# 高浜発電所 1～4号炉の 津波警報等が発表されない 可能性のある津波への対応 に係る審査結果

地域原子力総括調整官(福井担当)  
西村 正美

令和3年1月22日

## 2. 審査の概要

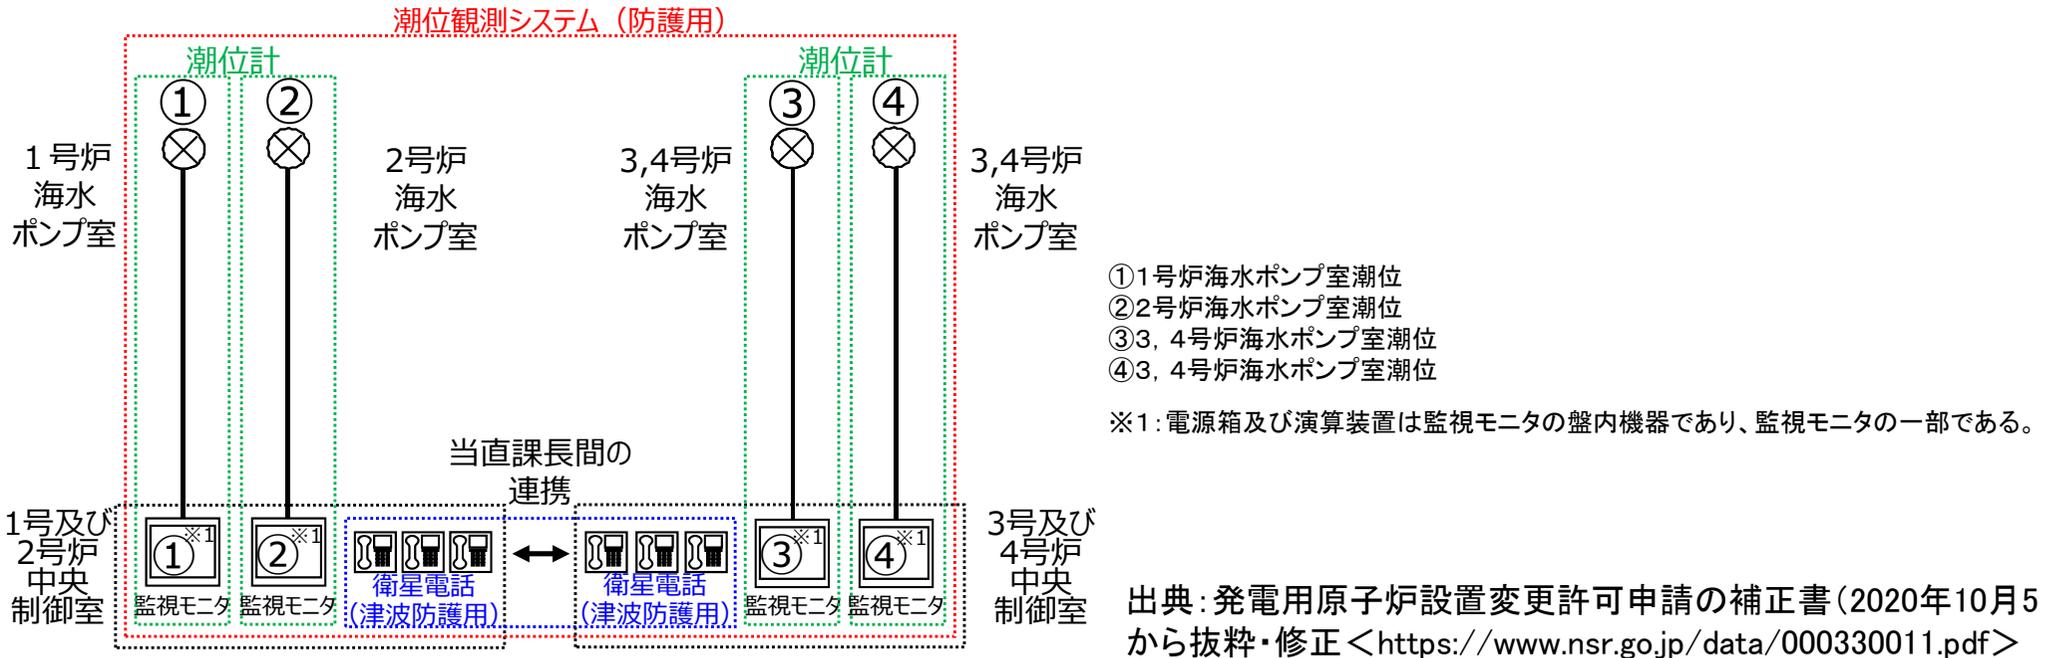
若狭湾における津波の伝播特性及び津波の第1波の水位変動では施設影響を及ぼすおそれがないことを踏まえ、津波の第1波の水位変動量が、ある時間内に閉止判断基準に到達した場合に、取水路防潮ゲートを閉止する運用を実施する。

施設影響を及ぼすおそれのある津波を見逃さないように、また、平常時及び台風時の潮位変動の影響を受けないように、**閉止判断基準を、以下のとおり設定する。**

- ① 各種パラメータスタディ※及び過去の潮位変動(平常時及び台風時)の調査結果から、施設影響を及ぼすおそれのない津波のうち、敷地高さT.P.+3.5mをわずかに下回る津波も含めた値(10分以内に0.69mの水位変動量)を、閉止判断基準に用いる津波の第1波の水位変動量として算出する。

- ② ①の各種パラメータスタディから得られた第1波の水位に対する第2波以降の水位の最大の増幅比率(3.7倍)を用い、T.P.+3.5mから逆算した値(10分以内に0.64mの水位変動量)を、閉止判断基準に用いる津波の第1波の水位変動量として算出する。

閉止判断基準の設定にあたっては、①及び②から得られた値に潮位の揺らぎ(0.10m)及び余裕を考慮し、さらに、第1波の下降波の先行到達の条件に加え、第1波の上昇波の先行到達の条件も考慮する。

規制委員会は、閉止判断基準について、「潮位観測システム(防護用)のうち2台の潮位計の観測潮位がいずれも10分以内に0.5m以上下降し、その後、最低潮位から10分以内に0.5m以上上昇すること、又は、10分以内に0.5m以上上昇し、その後、最高潮位から10分以内に0.5m以上下降すること」と設定することを確認。

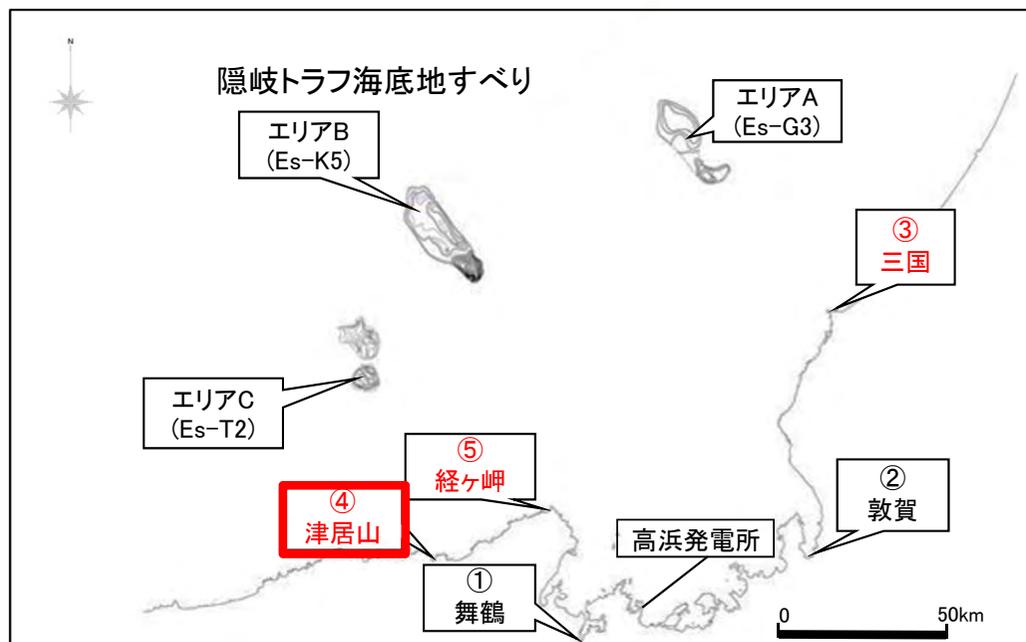
警報なし津波への対応として、1号及び2号炉中央制御室と3号及び4号炉中央制御室において、津波防護施設として設置する潮位観測システム（防護用）（潮位計（発電所構内に合計4台）及び衛星電話（津波防護用）（中央制御室ごとに3台））を用いて連携して潮位観測を行い、2台の潮位計で水位変動量が閉止判断基準に到達した場合、循環水ポンプを停止（プラント停止）し、1号及び2号炉中央制御室において取水路防潮ゲートの閉止操作を行う設計としている。

規制委員会は、以上の設計について、

- ・潮位観測システム（防護用）の安全機能の重要度分類は、取水路防潮ゲート（MS-1）と同等であること
- ・潮位観測システム（防護用）は、1号炉から4号炉で共用することにより、津波を異なる位置で複数台の潮位計により監視することで、安全性が向上するとしていること
- ・潮位観測による閉止判断基準の確認は、1号及び2号炉中央制御室において取水路防潮ゲートの閉止操作を行うため、1号及び2号炉中央制御室と3号及び4号炉中央制御室が衛星電話（津波防護用）を用いて相互に連携して行うとしていることを確認。
